COMMISSION ROYALE DES MONUMENTS ET DES SITES  
KONINKLIJKE COMMISSIE VOOR MONUMENTEN EN LANDSCHAPPEN

**Objet :** SAINT-GILLES. Place Antoine Delporte, 2. Maison-atelier du peintre E. Broerman (arch. J. VAN MANSFELD, 1904)  
Demande de permis unique portant sur la rénovation de la maison et de l'atelier

**Avis conforme de la CRMS**

Plan d'origine du rez-de-chaussée et plan projeté (extr. du dossier de demande)

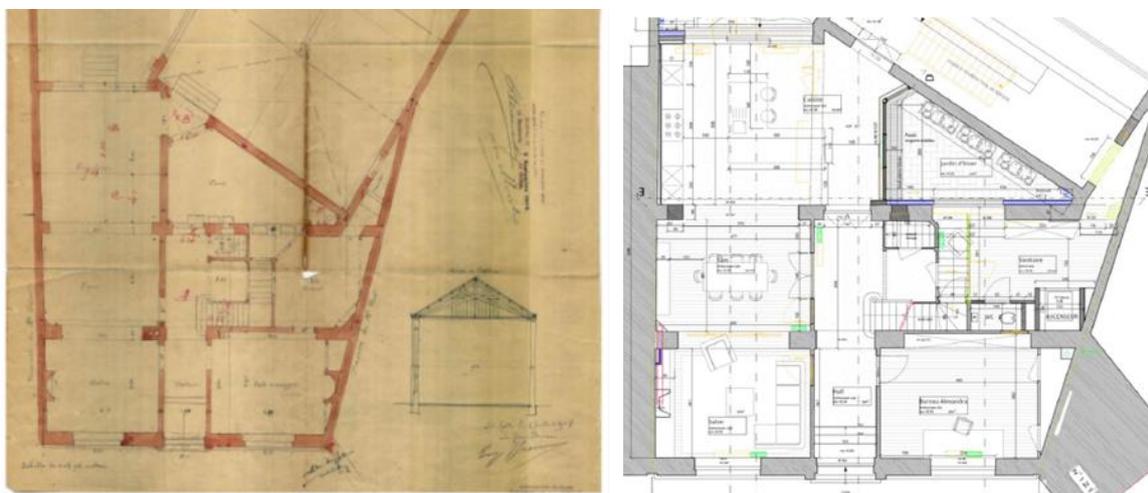
- Au niveau de la véranda, la CRMS ne souscrit pas à la suppression pure et simple du mur séparant cette pièce du couloir, ni à la suppression de la cheminée. Elle ne s'oppose cependant pas à l'idée de créer une plus grande transparence entre ces deux pièces mais estime qu'une solution plus légère et respectueuse de la configuration existante devrait être trouvée.

Vue de la façade arrière existante et élévation projetée (extr. du dossier de demande)

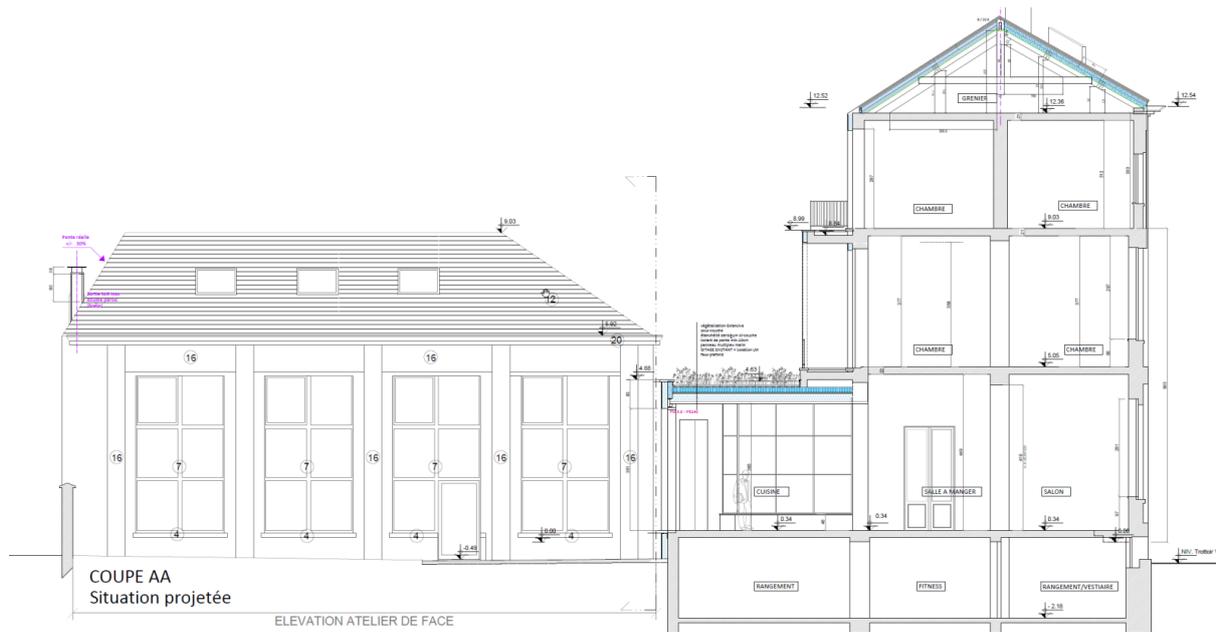
- En *façade arrière*, la porte-fenêtre arrière constitue un élément caractéristique qui s'intègre parfaitement dans la composition. La CRMS demande dès lors de la conserver. De même, la baie de gauche du R+2 ne sera modifiée ni dans ses dimensions ni dans son emplacement, étant elle aussi cohérente avec les deux travées gauches de cette façade.
